Modulo per la presentazione delle osservazioni per i piani/programmi/progetti sottoposti a procedimenti di valutazione ambientale di competenza statale

ID: Codice procedura (ID_VIP/ID_MATTM):10844

Impianto per la produzione di energia elettrica da fonte eolica, costituito da 6 aerogeneratori della potenza complessiva di 37,2 MW, un sistema di accumulo da 25 MW e relative opere connesse in località "Rempillo" nel comune di Pitigliano (GR).

ALLEGATO alle OSSERVAZIONI all' IMPIANTO EOLICO denominato REMPILLO nel COMUNE di PITIGLIANO (GR). Comp

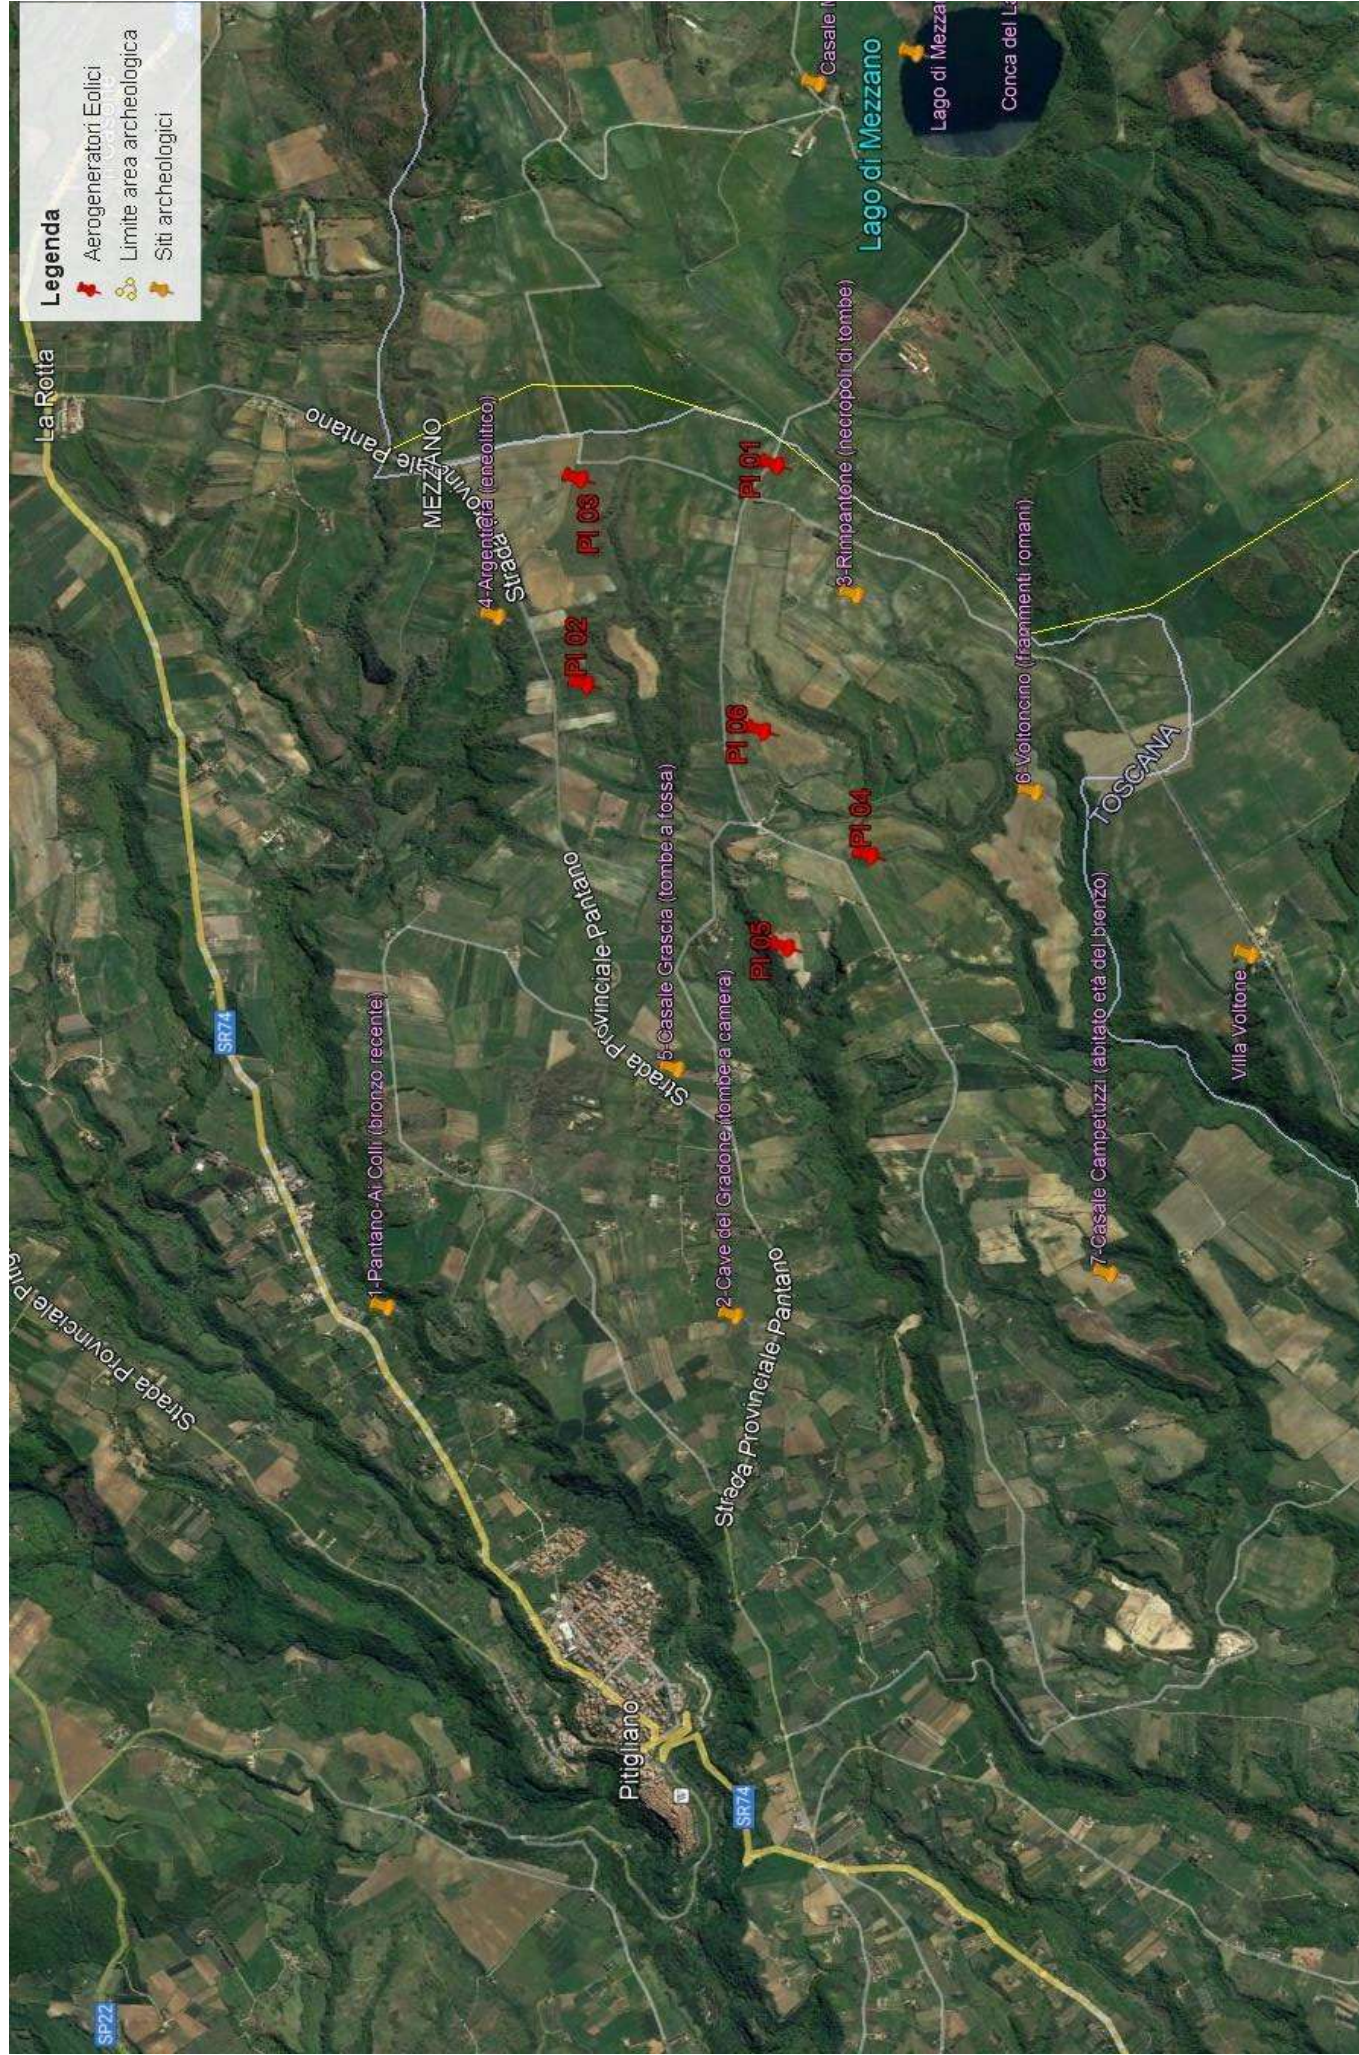
l'immagine n. 2 dell' ALLEGATO) all'area di notevole interesse pubblico " Conca del lago di Bolsena" (D.M. 24.10.1960). Praticamente una vasta zona che per interesse paesaggistico e naturalistico oltre che storico, archeologico e identitario rappresenta un unicum nel panorama nazionale.

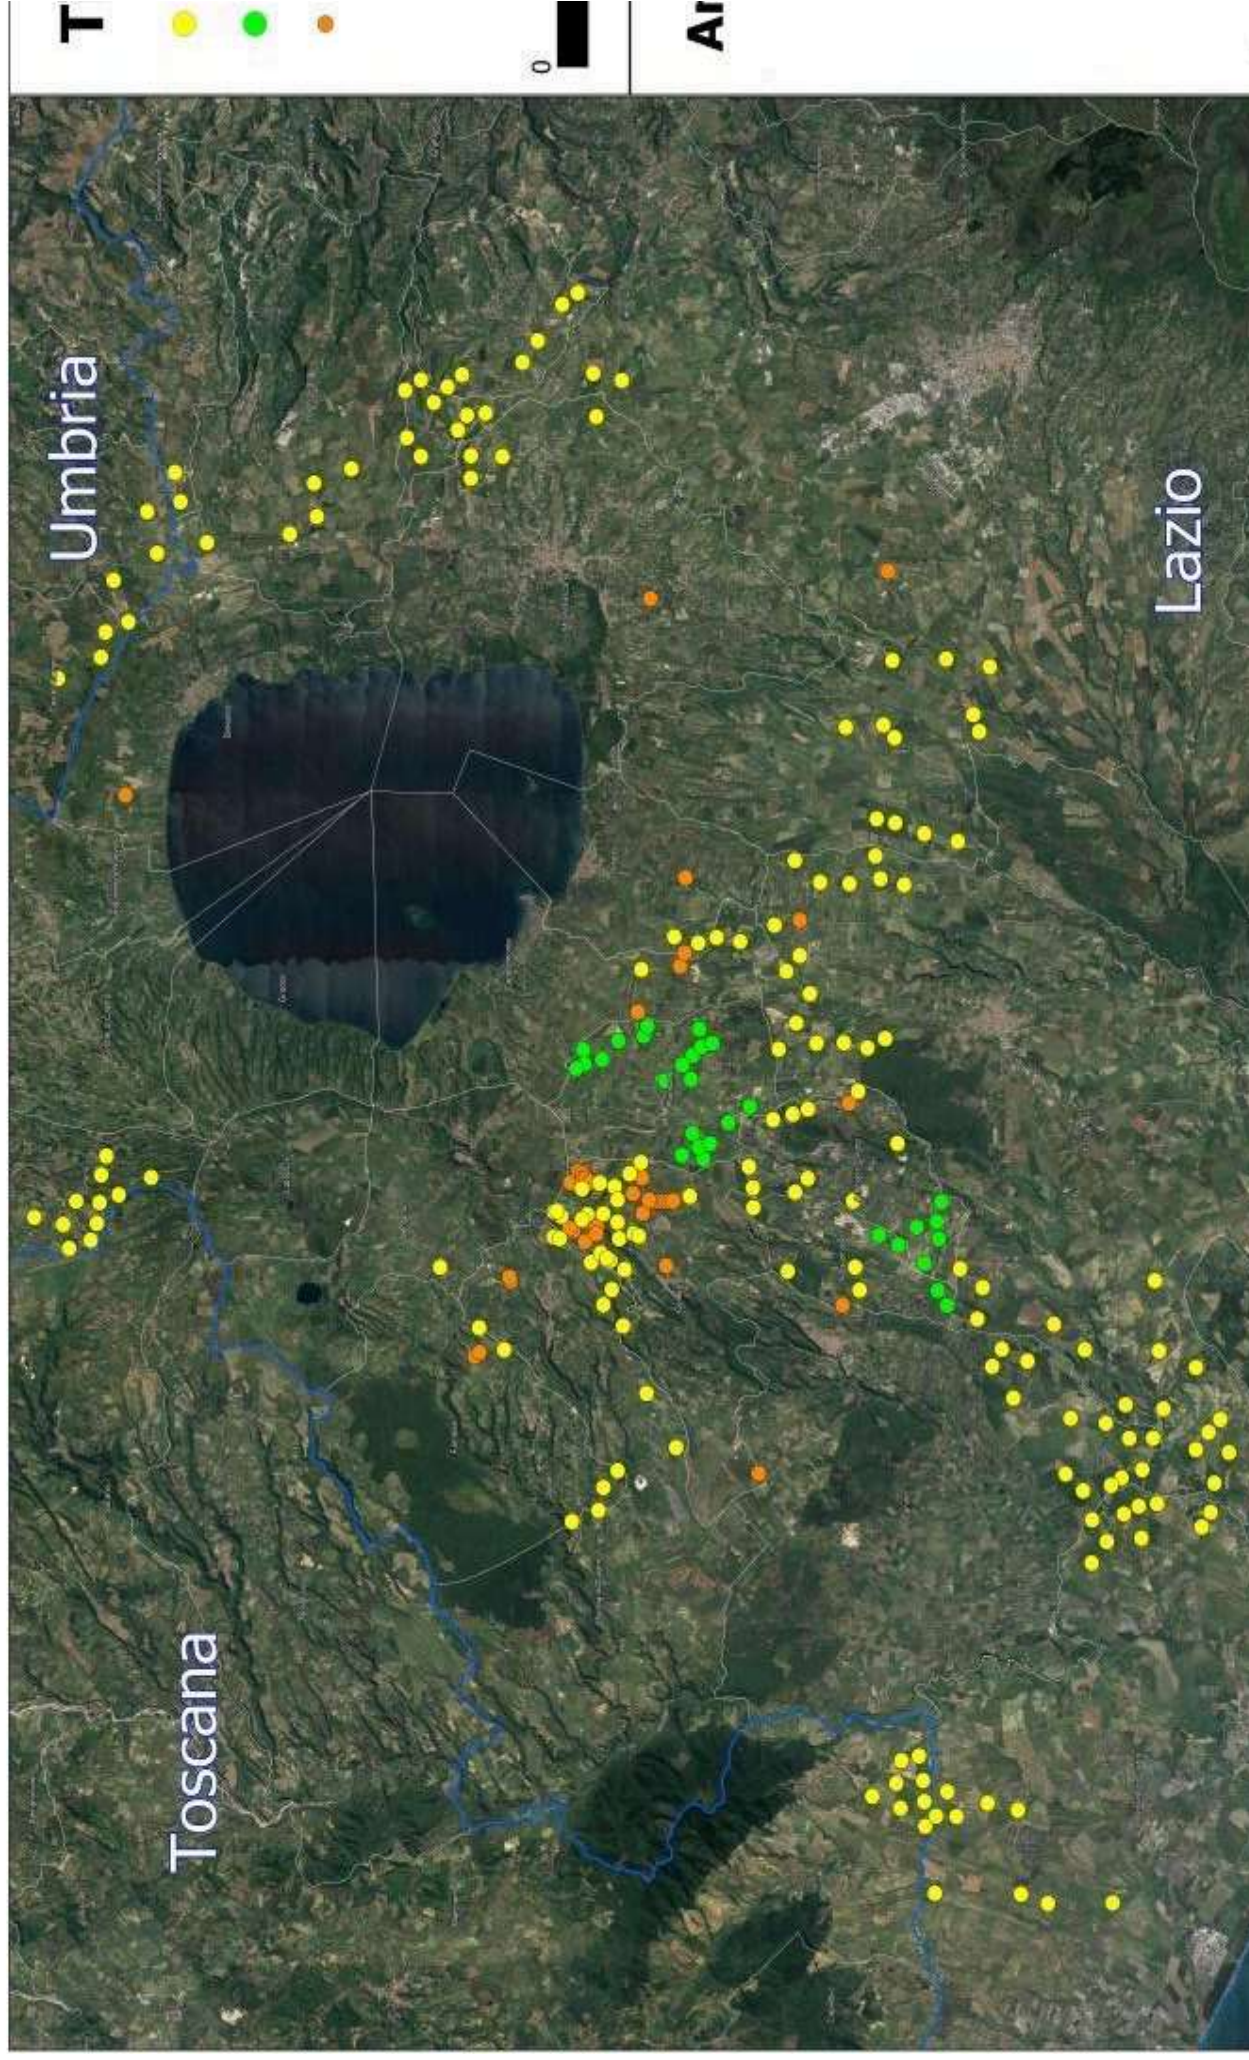
Inoltre, la zona in cui insisterebbe l'impianto eolico industriale Rempillo è compresa nelle fasce di rispetto di 3 km di diversi beni archeologici tutelati dalla parte II del Codice dei Beni Culturali (vedi

Allegato, immagine n. 3). Inoltre le pale P04 e P05 ricadono all'interno di un'area archeologica che la Proponente vorrebbe cancellare per il semplice fatto che non è riportata nel documento regionale ma nel documento provinciale come meglio dettagliato nell'Osservazione n. 5. Alla luce di quanto documentato appare chiaro quindi che la collocazione dell'impianto non ha tenuto conto alcuno dei vincoli dell'area nella quale è stato progettato e l'inserimento dell'impianto eolico nel paesaggio e sul territorio non è corretto (Allegato IV delle Linee guida nazionali di cui al D.M dello Sviluppo economico del 10.09.2010).

Analisi degli Impianti Eolici Esistenti e in Progetto

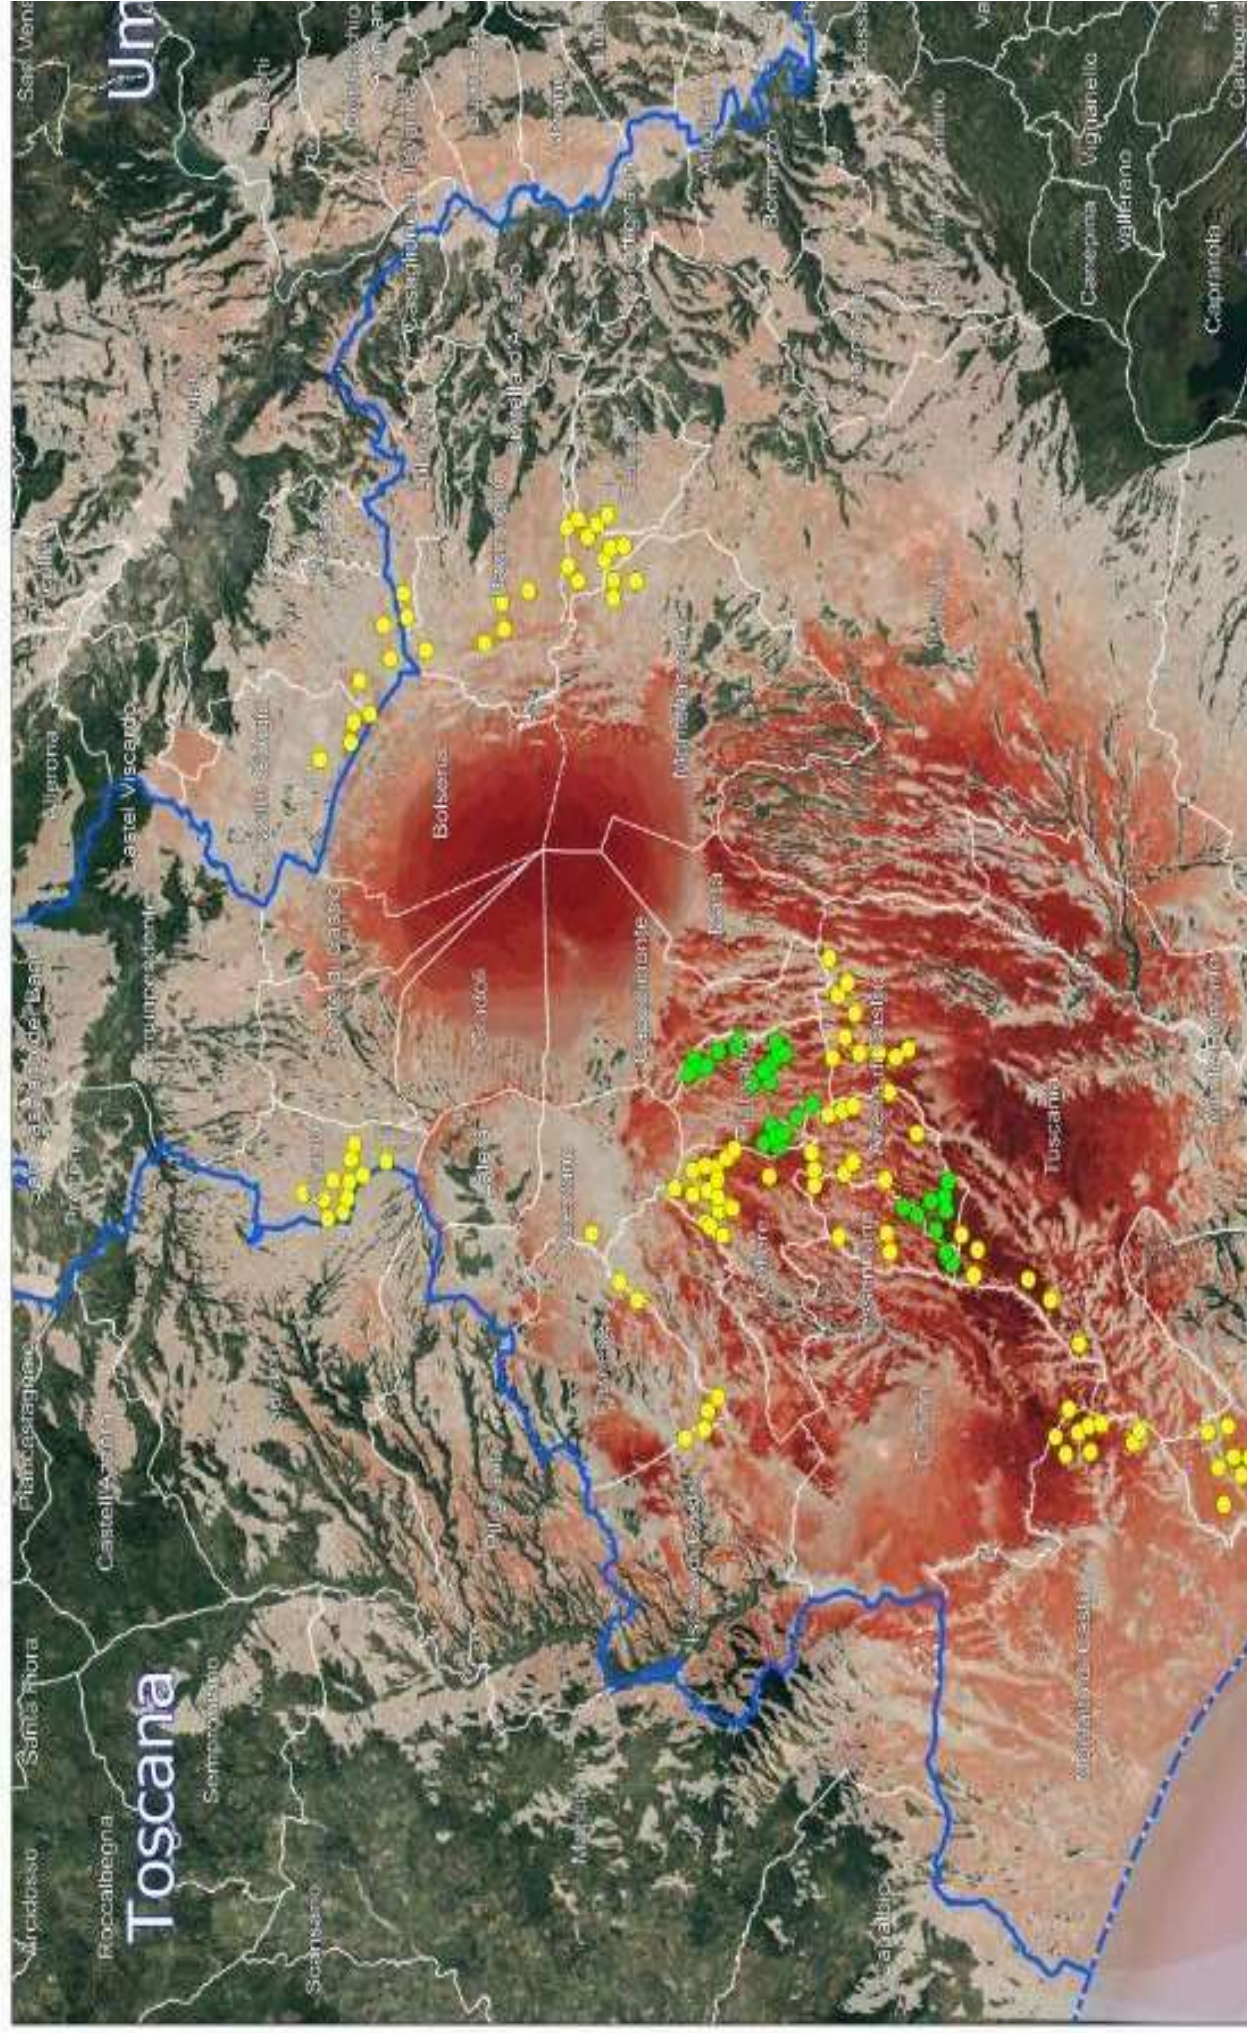
nn. 1 e 2 e crea anche degli impatti negativi anche sui beni naturalistici come verrà dettagliato nell'Osservazione n. 4. Inoltre andrebbe a sommarsi al già enorme cumulo di impianti eolici e fotovoltaici e geotermici che già creano una elevata criticità ambientale nella provincia di Viterbo e interferiscono anche con il territorio toscano come si può vedere dalle immagini nn. 4 e 5 dell'Allegato n. 1.
